VORDINGBORG
KOMMUNE

Sagsnr.: 26-004540
Dok.nr.: 26-004540-22

**Samling af udtalelser fra potentielt berørte grundejere
vedr. anmodning om kommunalt fællesprojekt i
Råbylille Strand**

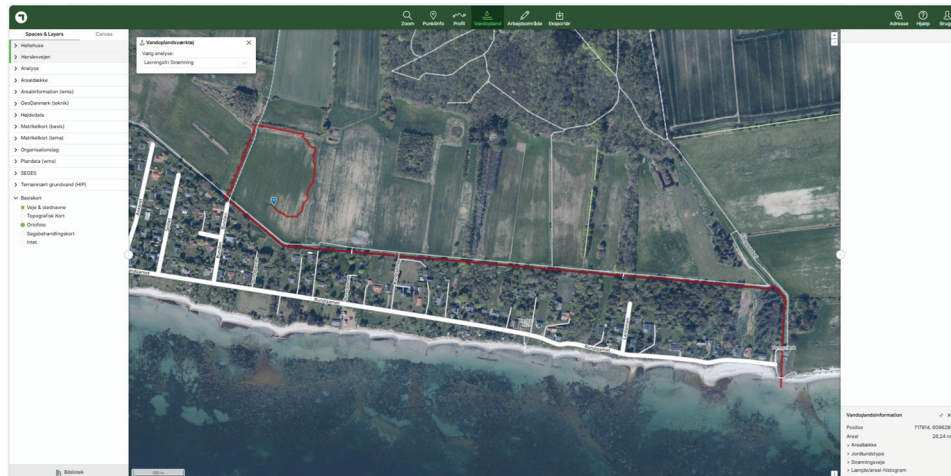
Som det ses af den vedhæftet fil, ledes vand fra vores areal ud til Østersøen via af kanalen. På baggrund af det, mener vi ikke at vi skal være en økonomisk del af det forelagte dige projekt.

Punkt E. Opgradering af tre hølfer til T-hølfer – 4. prioritet – 2 mio. kr.

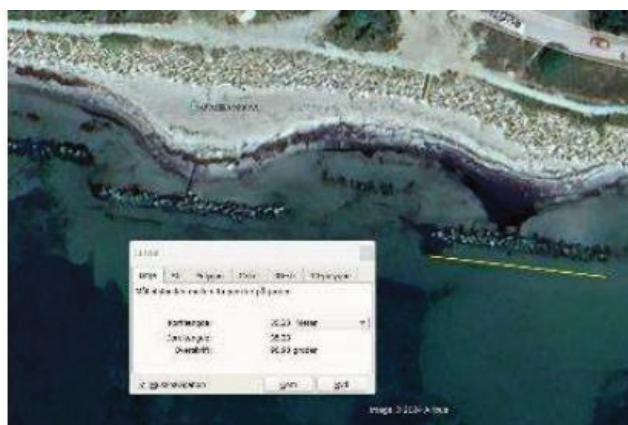
Her foreslås en udbygning af hølfe nr. 19, 20 og 21, som er beliggende mellem Ankeret og Bunden, med kystparallelle bølgebrydere, så de ombygges til T-hølfer.

Det anføres desuden, at man med fordel kan opgradere disse hølfer til T-hølfer, da man herved vil kunne reducere bølgerne, der rammer den bagvedliggende skrænt/skråningssikring, og

samtidig få mere sand på stranden. Dette anføres også at kunne nedsætte størrelsen af de bølger, der rammer kysten.
